Liège, le 2 octobre 2019

**Objet : Dossier PU/2/34 – Permis unique de classe 2 relatif à la construction d'un bâtiment pour l'installation d'une nouvelle chaufferie et d'une réserve de matériel.**

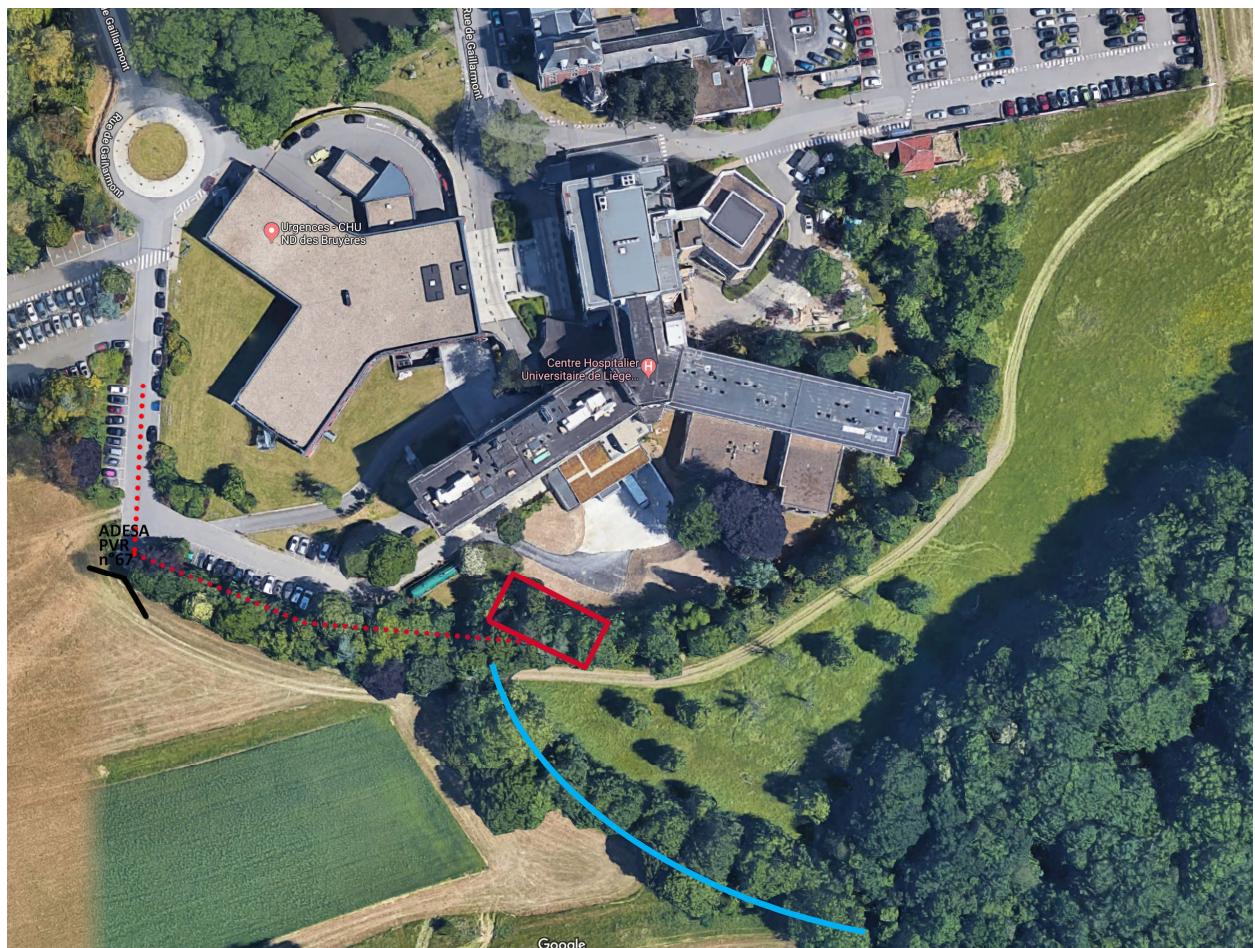
La nouvelle chaufferie et le local rangement projetés sont abrités dans un volume de 25m x 12m x 5m de haut. Ce volume est implanté au sud du bâtiment principal de l'hôpital, de l'autre côté d'une voie de service.

Si les plans fournis au dossier peuvent laisser penser que cette implantation permettra le maintien de la végétation existante, nous pensons que cela n'est pas le cas.

Lors de la consultation des plans au service des Permis d'environnement, nous avons décalqué l'implantation de la chaufferie et avons repositionné celle-ci sur une vue aérienne extraite de Google Maps. Sauf erreur de notre part, le nouveau volume condamne l'écran de végétation existant.

Outre l'aspect environnemental de cette végétation, son maintien est tout à fait nécessaire à la qualité paysagère du site. En témoigne la vue suivante, prise depuis la ligne de crête qui fait face à l'hôpital (côté rue Sainte-Anne, identifiée comme Ligne de Vue Remarquable par ADESA).

L'écran de végétation (courbe rouge sur la photo ci-dessous) permet d'asseoir visuellement le volume de l'hôpital et de le rendre admissible dans le paysage malgré son côté « hors norme ». Ce maintien de végétation permettant cette assise est d'autant plus important si, comme annoncé, le volume abritant les Urgences est prochainement rehaussé. Signalons encore que la drève maintenue dans le projet (ancien chemin de promenade du château des Bruyères) située quelque peu en contrebas et représentée sur la photo par une courbe bleue et sur la vue aérienne par un trait bleu, ne suffit pas à l'assise visuelle de l'hôpital puisqu'elle est localisée plus bas dans la pente.

**Nous demandons donc que l'implantation du volume chaufferie (ou sa volumétrie) soit revu pour permettre le maintien de l'écran végétal si important dans le paysage.**

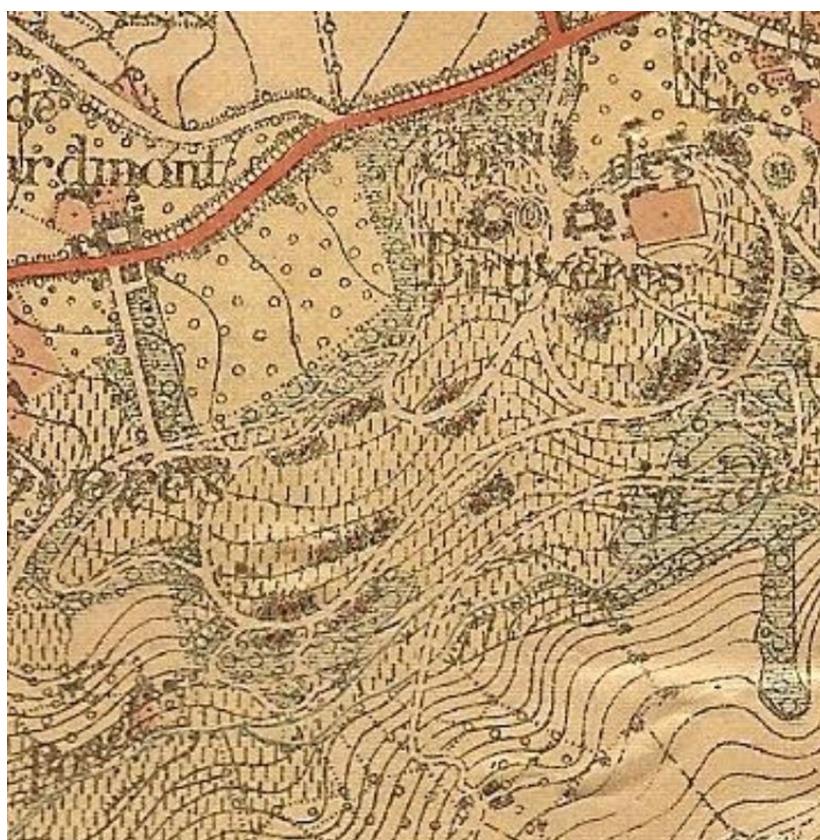
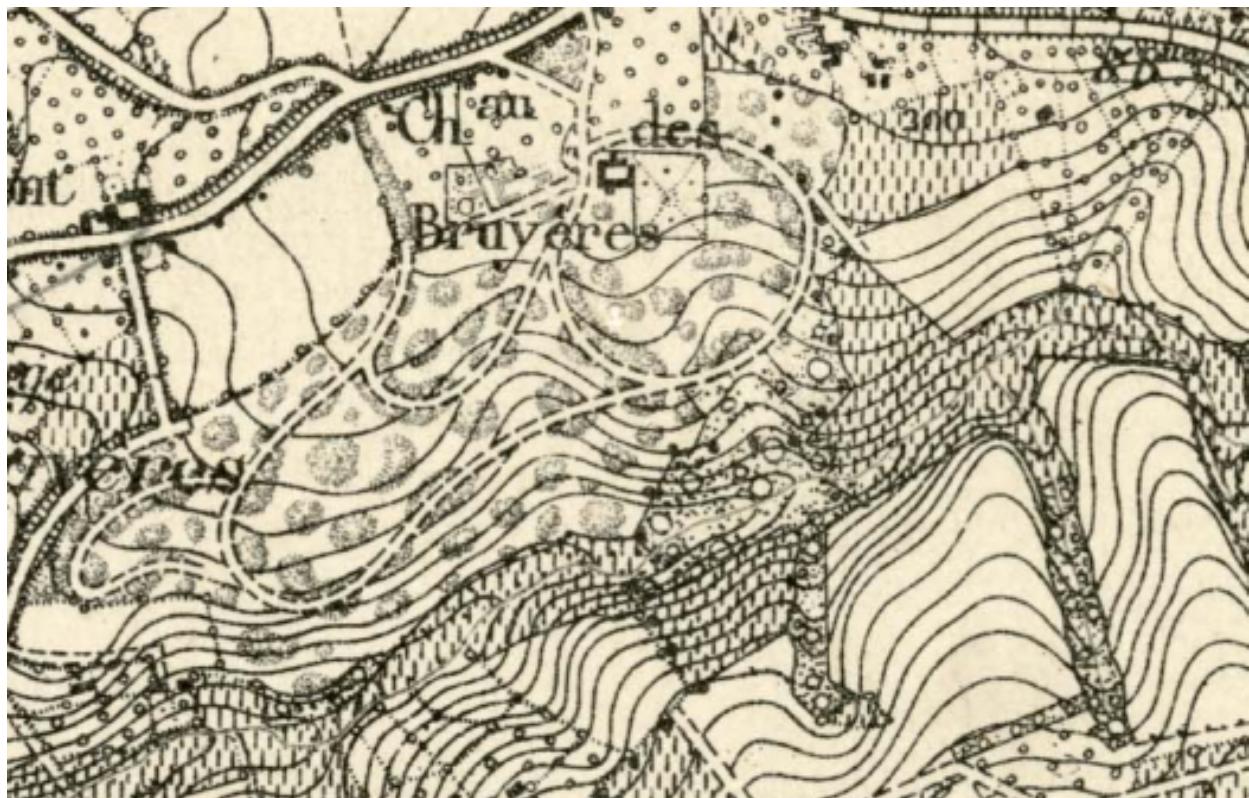
Le projet d'implantation de la nouvelle chaufferie au gaz nécessite le placement d'une armoire gaz RESA en bordure de la rue de Gaillarmont mais aussi la pose d'une conduite gaz enterrée. La localisation de l'armoire et le tracé de la conduite sont repris au présent dossier. Nous avons examiné ceux-ci et les avons approximativement redessiné sur la vue aérienne extraite de Google Maps (voir ci-dessous).

Il nous semble que l'implantation projetée endommagera de nombreux éléments de végétation présents sur le site, notamment un très ancien séquoia présent au bord de la rue de Gaillarmont que l'on peut voir sur les photos n°1 et 2 du reportage photographique du dossier, ainsi que sur notre photo ci-dessous. Cet arbre pourrait être classé comme « arbre remarquable ». Nous souhaitons en faire prochainement la demande.

**Nous demandons donc que l'implantation de l'armoire gaz et du tracé de la tuyauterie gaz soient revus pour permettre le maintien de la végétation, principalement du séquoia et des autres sujets importants, non seulement au moment de la pose de l'armoire et de la tuyauterie mais également dans le temps (risque d'endommagement de la conduite dû au système racinaire).**

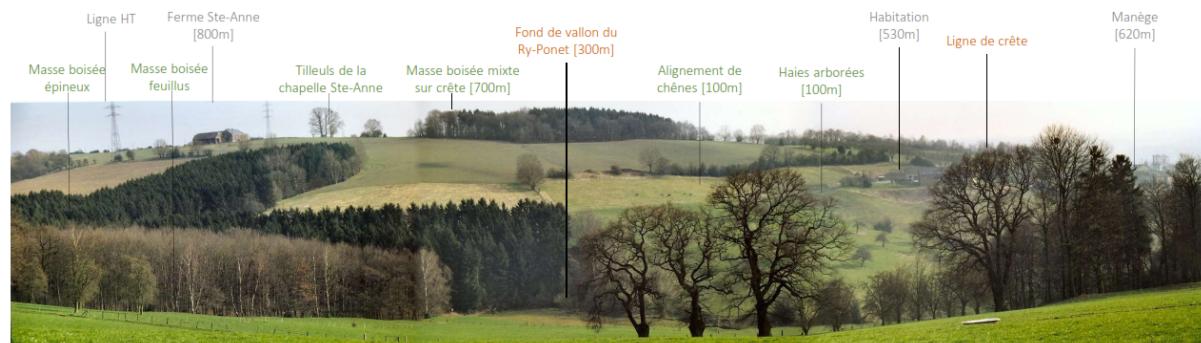
La conduite gaz enterrée projetée (pointillé rouge reporté sur la vue aérienne de Google Maps) passe à l'emplacement d'un point de vue remarquable identifié par ADESA : le point de vue n°67 dont nous avons reporté l'emplacement sur la vue aérienne.

Il est certain que le passage de la conduite gaz enterrée projetée ne dénaturera pas le point de vue remarquable.

Toutefois, nous pensons qu'il est indispensable de mettre celui-ci en valeur.

**Nous demandons donc que le présent projet, puisqu'il nécessite des travaux au droit de ce point de vue, intègre un projet de mise en valeur de ce point de vue et un cheminement piéton jusqu'à celui-ci.**
